Oversigt over henbendelserne ved høring af lokalplanforslaget

Henbendelserne 181 til 211 ud af 211

Høringssvar lokalplanforslag Lergravsvej

Volumner revideret forslag

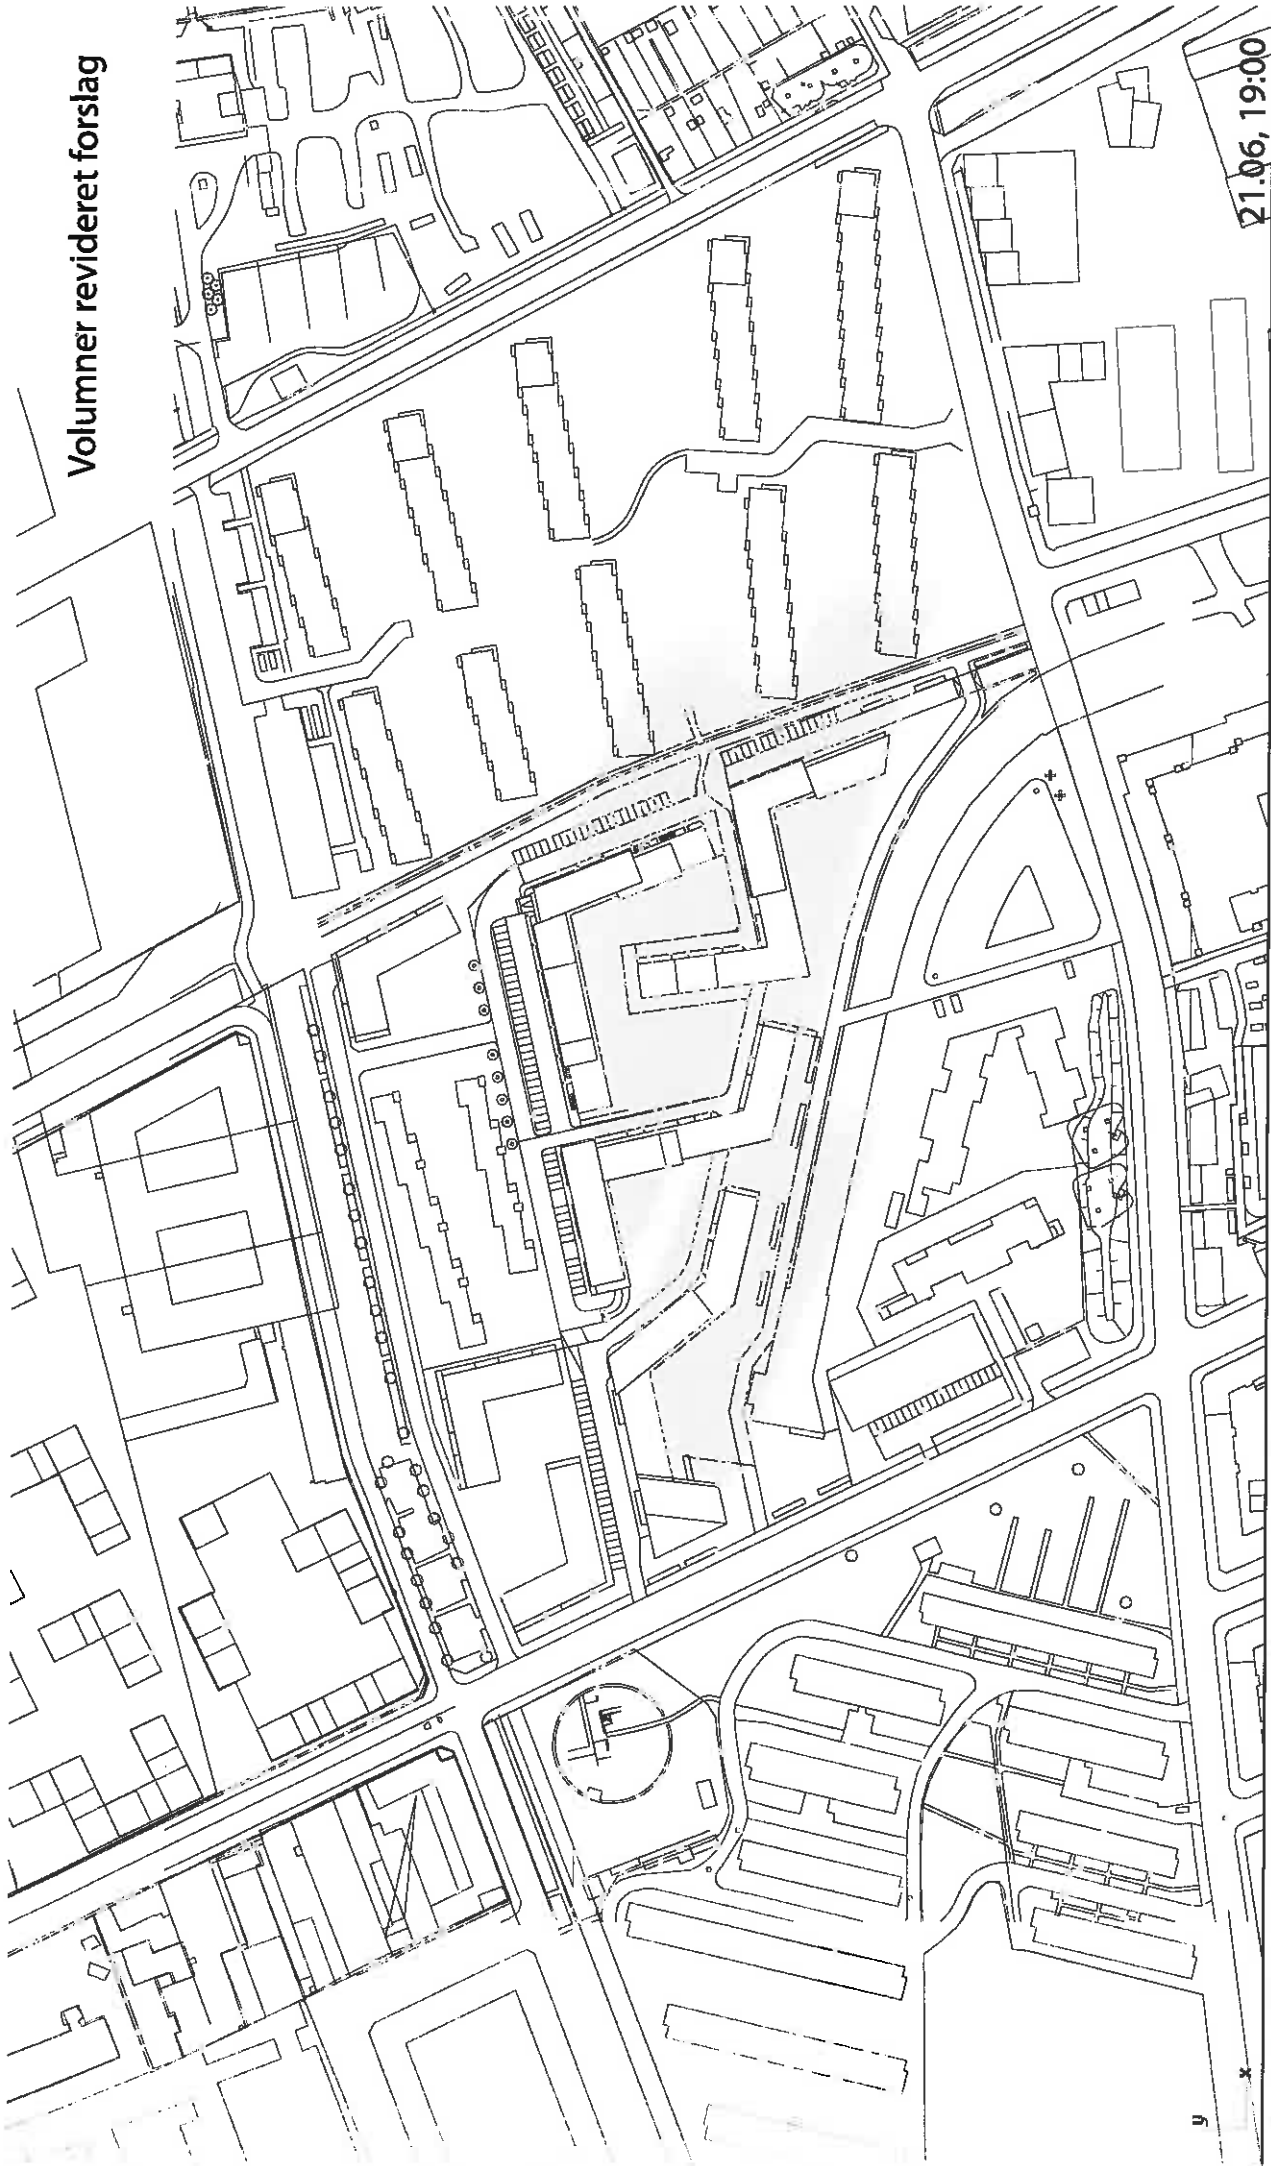
Ligeledes vil skyggedannelsen på nabobebyggelserne blive væsentligt reducerede og det fremgår tydeligt, at der med den justerede bebyggelsesplan ikke vil opstå nævneværdige skyggegener for de omkringliggende bebyggelser og deres friarealer, jf. det vedlagte bilag 2.
